COMENTARIO SOBRE EL AGUA DISPONIBLE EN ITOIZ

CARACTERÍSTICAS DE LA PRESA Y DEL EMBALSE DE ITOIZ

Sección transversal de la presa de Itoiz, con referencias a las principales cotas de embalse

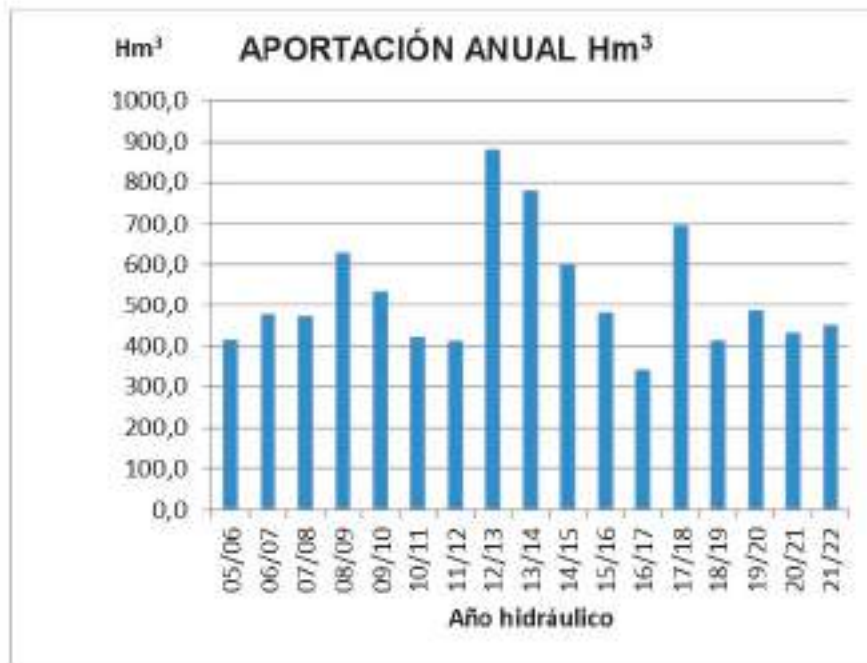
Es sorprendente lo elevada que está la toma del Canal, quizá para facilitar el proyecto del Canal, que deja un volumen de 55,5 hm³ por debajo de la misma, con lo que el volumen útil del embalse es de sólo 418,00 – 55,5 = 362,50 hm³. No se comprende cómo pudo proyectarse de esta manera y no incluirse en las obras un bombeo para poder utilizar, para el Canal, todo el volumen embalsado.

Otra circunstancia llamativa es que la presa no tiene compuertas en el aliviadero. Si se pusiesen, lo que es factible, fácil y económico se aumentaría el volumen de embalse de 418,00 a 439,78 hm³, que supone nada menos que un aumento de 21,78 hm³, mayor que el embalse de Eugui que tiene 21,4 hm³, lo que mejoraría las posibilidades de regulación sin crear nuevas afecciones, aunque requiriendo mayor control de las avenidas. La razón de que Itoiz no tenga compuertas es que el proyecto inicial era una presa de escollera, en las que no se ponen compuertas, y al pasar a presa de hormigón se mantuvo, creo que equivocadamente, ese criterio.

Definir el bombeo para poder utilizar los 55,5 hm³ situados por debajo de la toma

Instalar las compuertas del aliviadero para poder contar con los 21,88 hm³ de mayor regulación
